**ADRESA NR. 30**

**Referitor: PROIECT PENTRU PLAN URBANISTIC ZONAL - SOPOR MASTERPLAN ÎN  
MUNICIPIUL CLUJ-NAPOCA, Privind dezbaterea Raportului de Mediu  
din data de : 06.10.2022**

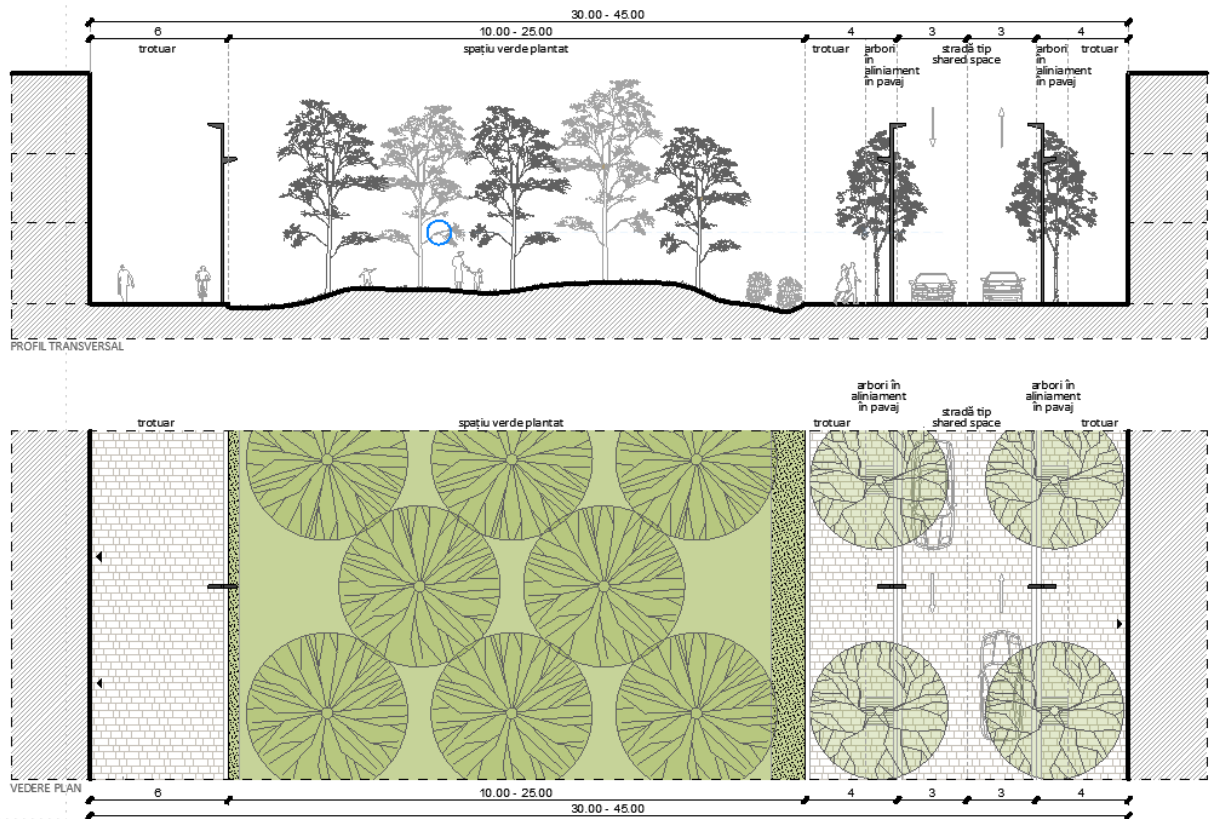
- 5) Hangea Claudiu: În raportul de mediu s-a pus problema poluării fonice ?**

În capitolul 2.1.6 din raportul de mediu este identificat traficul aerian ca sursă de zgomot, zona aflându-se parțial în zonă de protecție/de siguranță a mijloacelor de navigație aeriană și meteorologică. La capitolul 3.4. din același document se arată că măsura pentru protecția zonei față de poluarea fonică datorată traficului aerian constă în respectarea procedurilor de zbor stabilite pentru aeronavele care aterizează și decolează de la aeroportul din Cluj-Napoca.

În documentul Primăriei Cluj-Napoca “Actualizarea Planului de Acțiune pentru diminuarea nivelului de zgomot în Municipiul Cluj Napoca” (2021) se arată că rezolvarea problemelor privind zgomotul produs de aeronave nu intră în atribuția primăriei. La elaborarea planului de acțiune pentru reducerea zgomotului, Aeroportul va trebui să țină seama de probleme de zgomot generate de funcționarea aeroportului.

Menționăm că Aeroportul Internațional “Avram Iancu” a elaborat Planul de Acțiune pentru prevenirea și reducerea zgomotului aeroportuar (2017) . Principalele măsuri prevăzute în plan se referă la evitarea direcțiilor de aterizare, respectiv decolare, care presupun survolarea municipiului Cluj-Napoca, în măsura în care permite asigurarea siguranței traficului (funcție de condițiile meteorologice), cât și plafonarea numărului de mișcări de aeronave pe timp de noapte la 4500 de mișcări/an.
